改善箇所説明図

刈取脱穀作業車の走行テンションにおいて、設計段階の評価が不十分な為、走行テンションバネ及び走行テンションアームボルトの強度が不足している。そのため、そのままの状態で使用を続けると、繰返し高応力がかかり、最悪の場合、当該部品が破損し、走行できなくなるおそれがある。

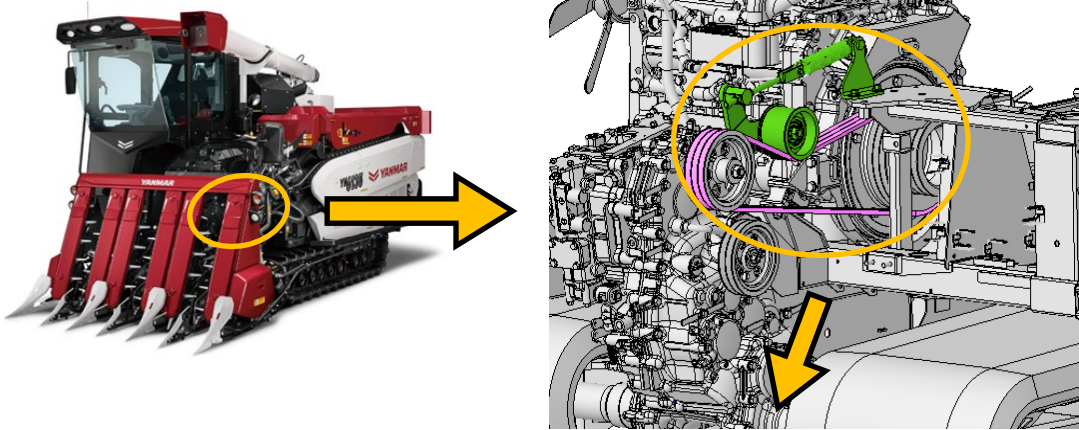
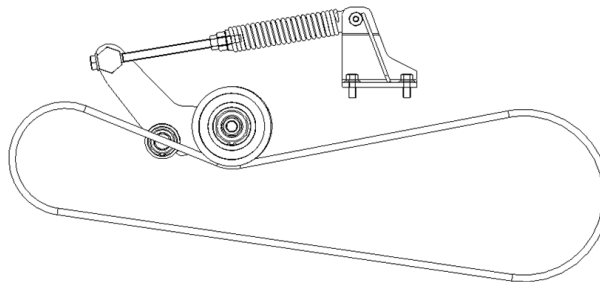
不具合発生箇所

不具合発生箇所

不具合発生箇所

全車両、走行テンション関連部品を対策品に交換する。

は交換部品を示す。
